SKLYPŲ (KADASTRO NR. 0101/0011:191, NR. 0101/0011:212 IR NR. 0101/0011:233)
MEŠKERIOTOJŲ GATVĖJE, ANTAKALNIO SENIŪNIJOJE DETALIOJO PLANO SPRENDINIŲ
KOREGAVIMAS

AIŠKINAMASIS RAŠTAS

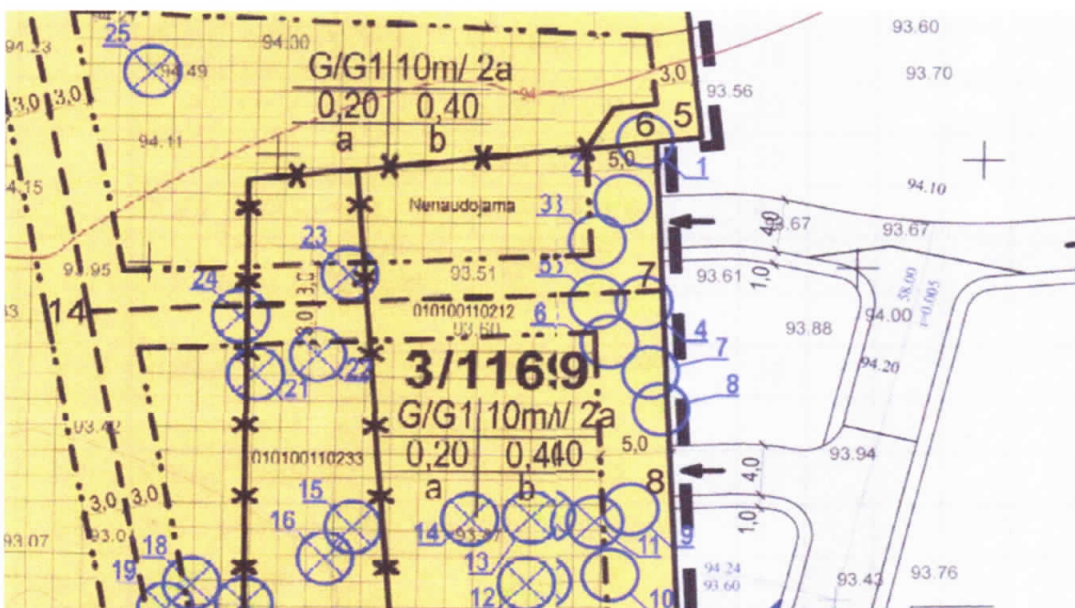
Komisijos pastabose prašoma paaiškinti “koku būdu dingo medžiai, kurie buvo numatyti saugoti senuoju detaliuoju planu”. Mes šį projektą pradėjome rengti 2022 metų sausio mėnesį, kai sklypą įsigijo nauji savininkai, mūsų užsakovai. Tuo metu užsakėme ir toponuotrauką. Detaliojo brėžinyje pažymėtų saugomų medžių Nr. 1-10 jau nebuvo. Detaliojo plano brėžinyje jie pažymėti kaip baltalksniai 20-40 cm diametro. Bandėme išsiaiškinti aplinkybes, kaip šie medžiai buvo pašalinti. Kreipėmės į ankstesnį savininką, užklausėme kaip ir kada medžiai buvo iškirsti. Jis paaiškino, kad viskas vyko tuo metu, kai buvo rengiamas detalusis planas, viskas vyko teisėtai, jis kreipėsi į savivaldybę, gavo leidimą kirtimui, buvo atlikta želdynų inventorizacija

Pagal pateikimo datą matome, kad prašymas pateiktas tuo metu, kai vyko detaliojo plano rengimo darbai, t.y 2011-08-30. Geoportalo informacinėje sistemoje ortofoto 2012-13 metų

nuotraukoje šių medžių jau nėra (schema Nr.1), vadinasi, jie buvo pašalinti dar iki detaliojo plano patvirtinimo 2012-06-20 dienos arba panašiu metu.
